Motoazadas

1. Juego de reparación adicional (Caja de cambios)

Versión HB 445.0 R

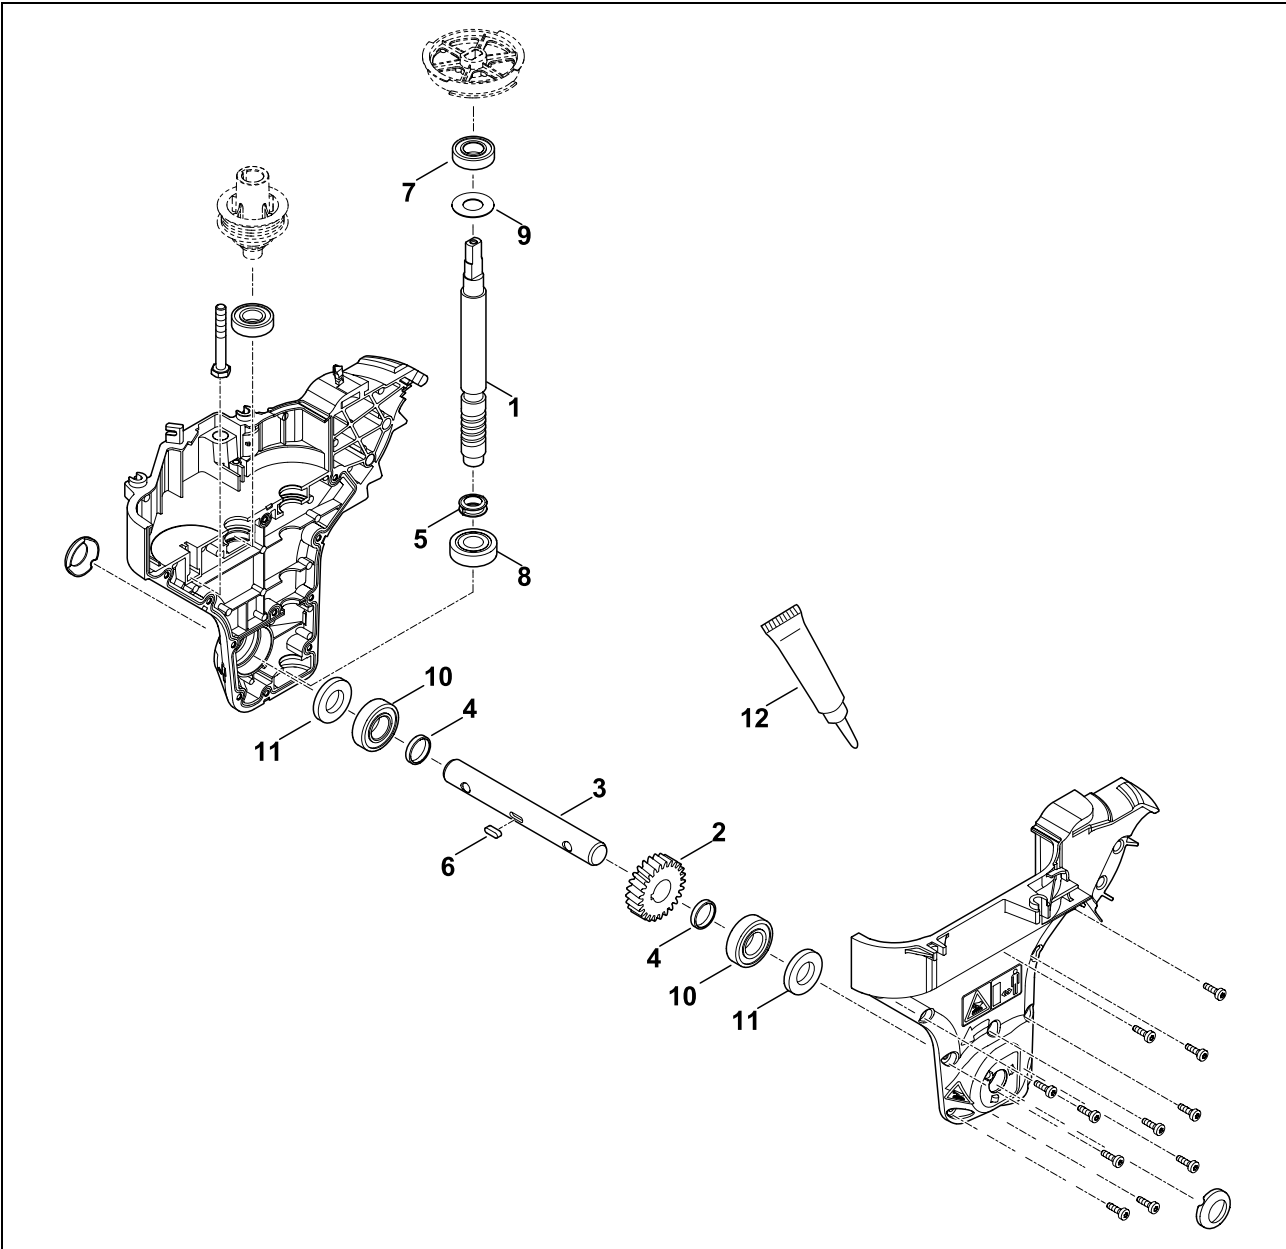
En caso de fugas entre el retén y la carcasa de la transmisión se utiliza el juego de reparación (Caja de cambios) **6241 007 1890**.

El retén **11** tiene que pegarse con la masilla obturadora Curil **12**.

Modelo	como recambio
HB 445.0/ R HB 560.0 HB 585.0	Octubre de 2015

Versión HB 685.0 R

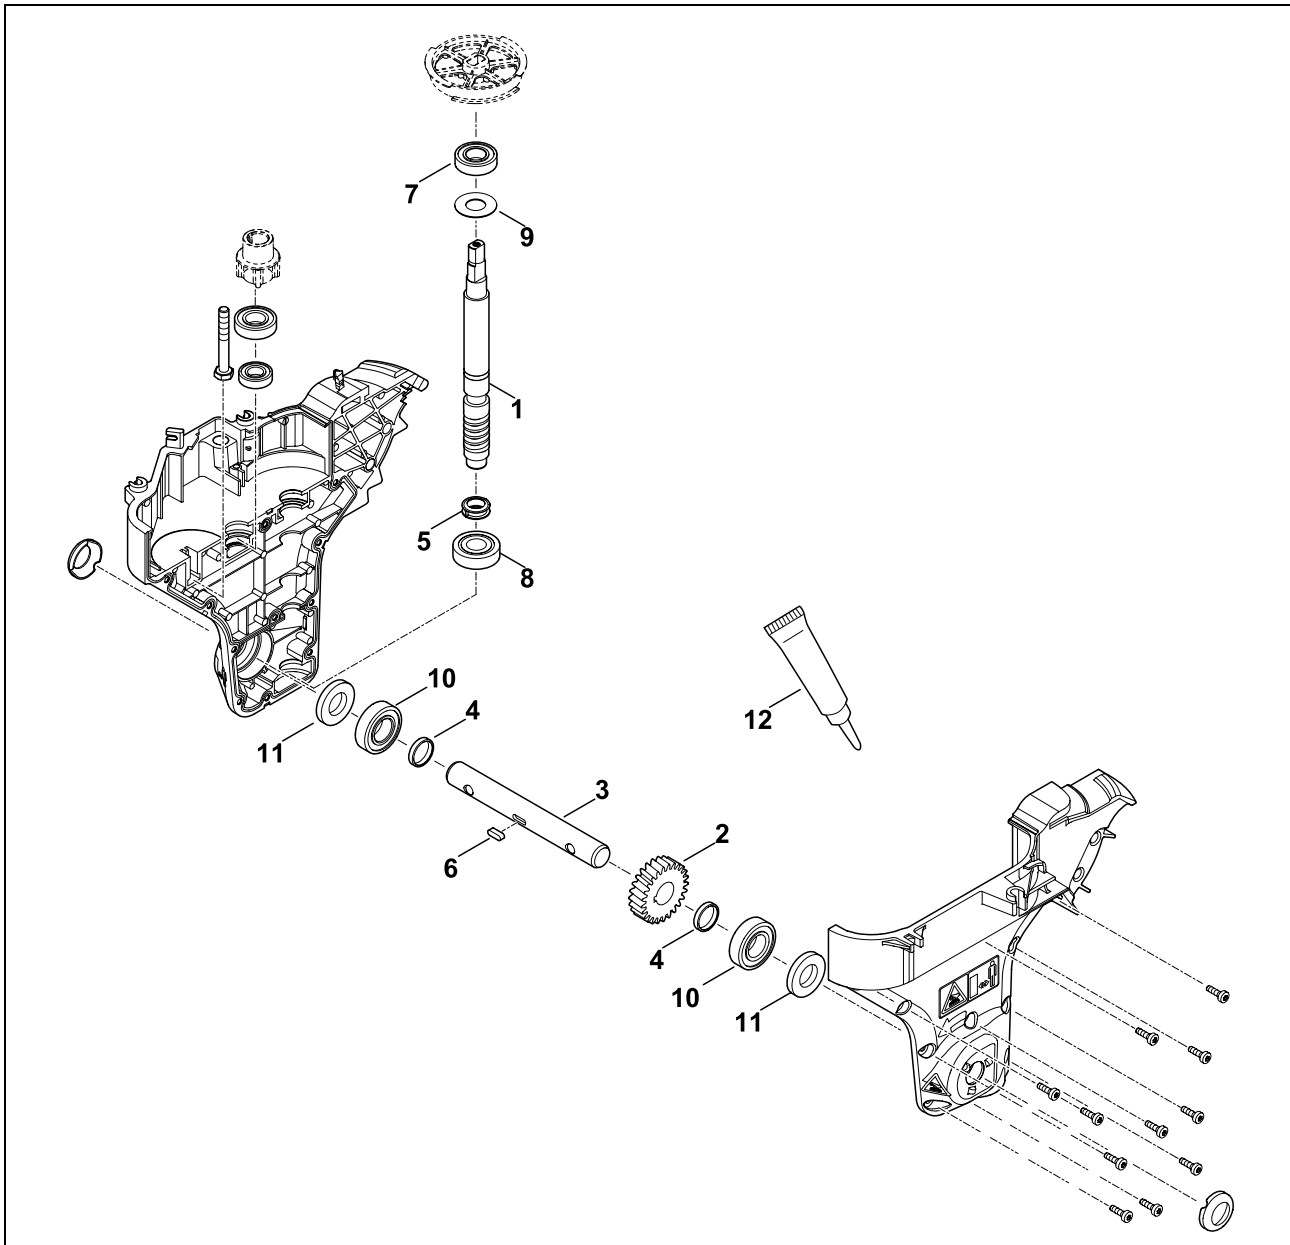
En caso de fugas entre el retén y la carcasa de la transmisión se utiliza el juego de reparación (Caja de cambios) **6241 007 1895**.

El retén **11** tiene que pegarse con la masilla obturadora Curil **12**.

Modelo	como recambio
HB 685.0	Octubre de 2015
